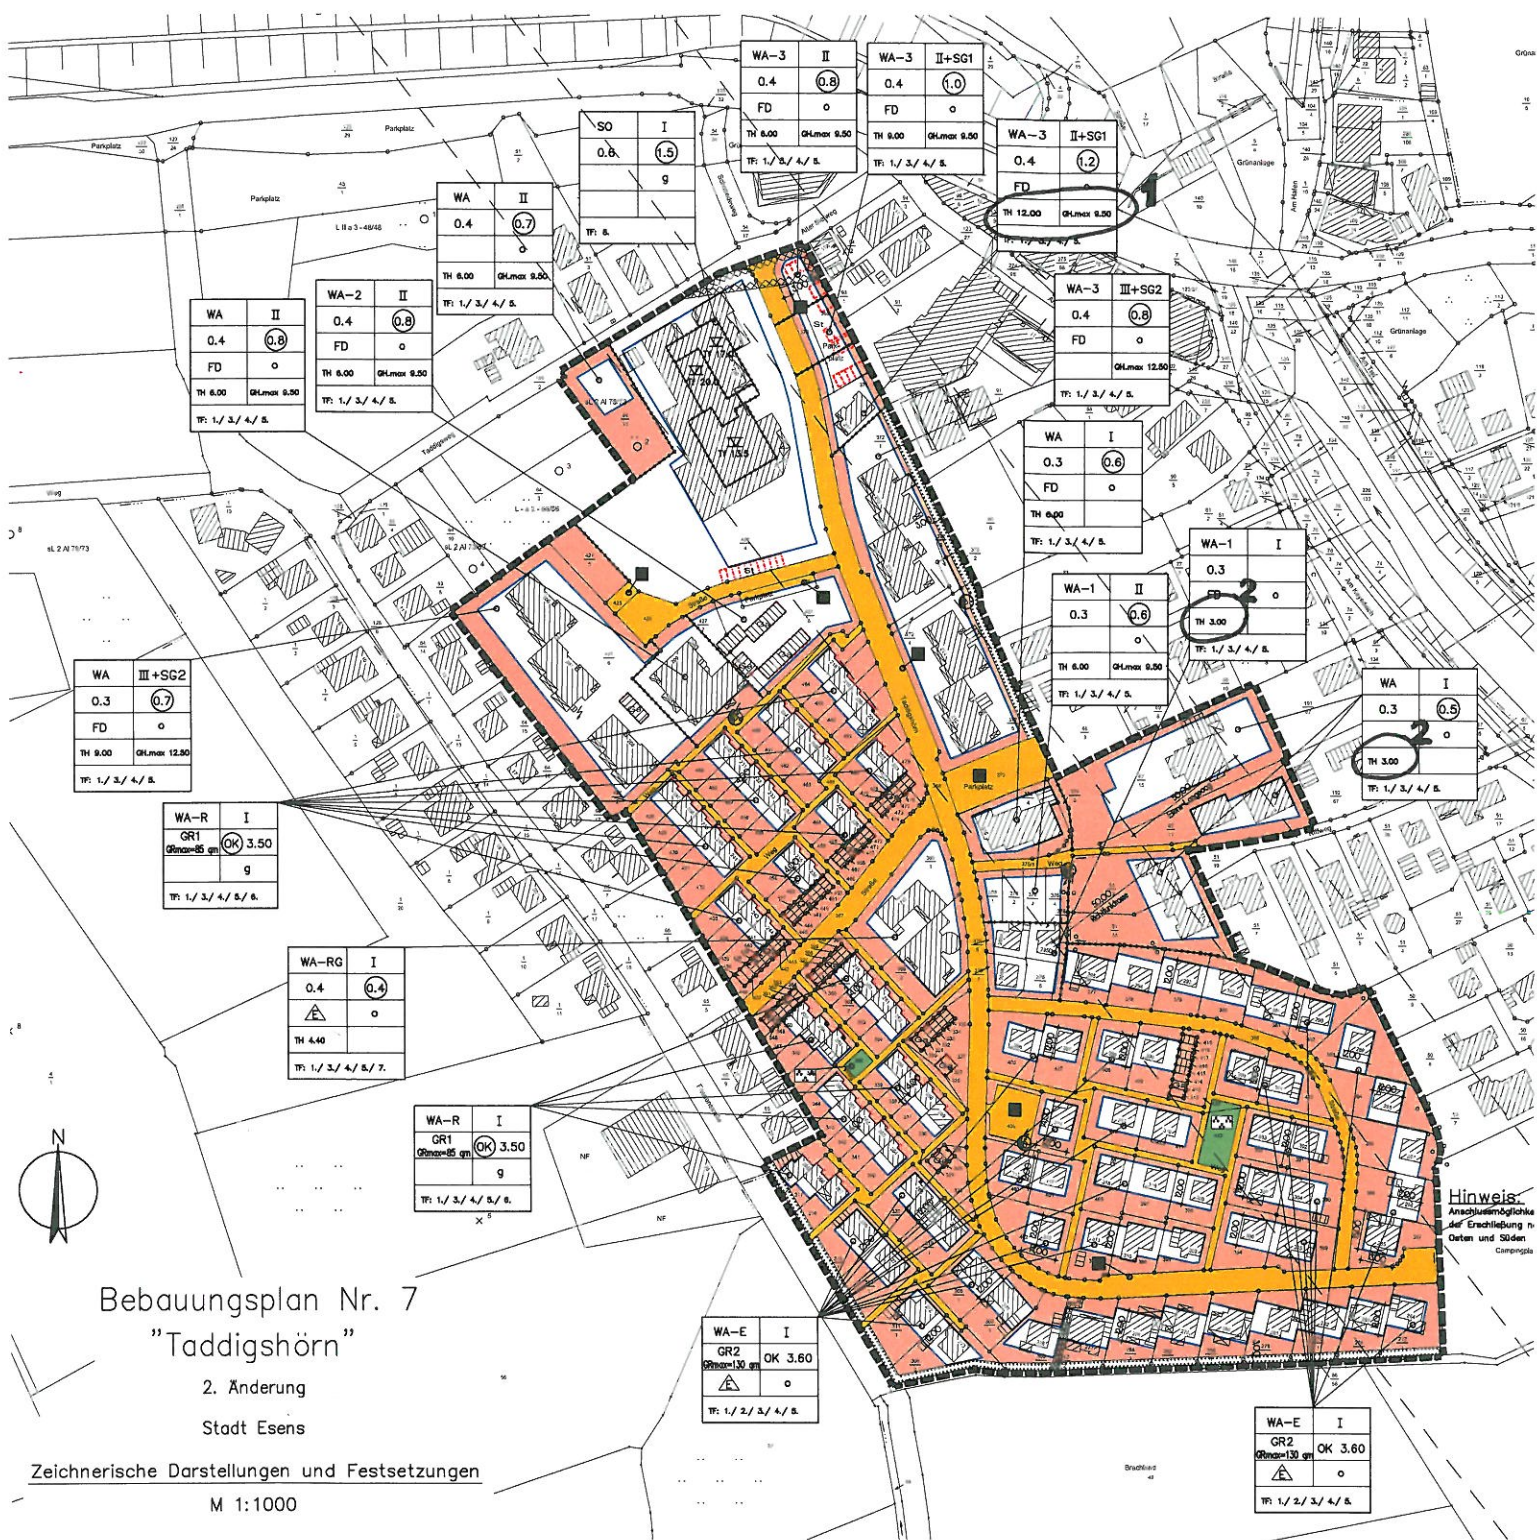
zu 1: Fehlerhafte Bezeichnung Traufhöhe (TH)
 vs. Gebäudehöhe (GH)

zu 2: TH 3,00m sollte nach Vorbild südlicher Bereich
 des Plans durch max. Oberkante (OK) ~ 3,60 m
 ersetzt werden.
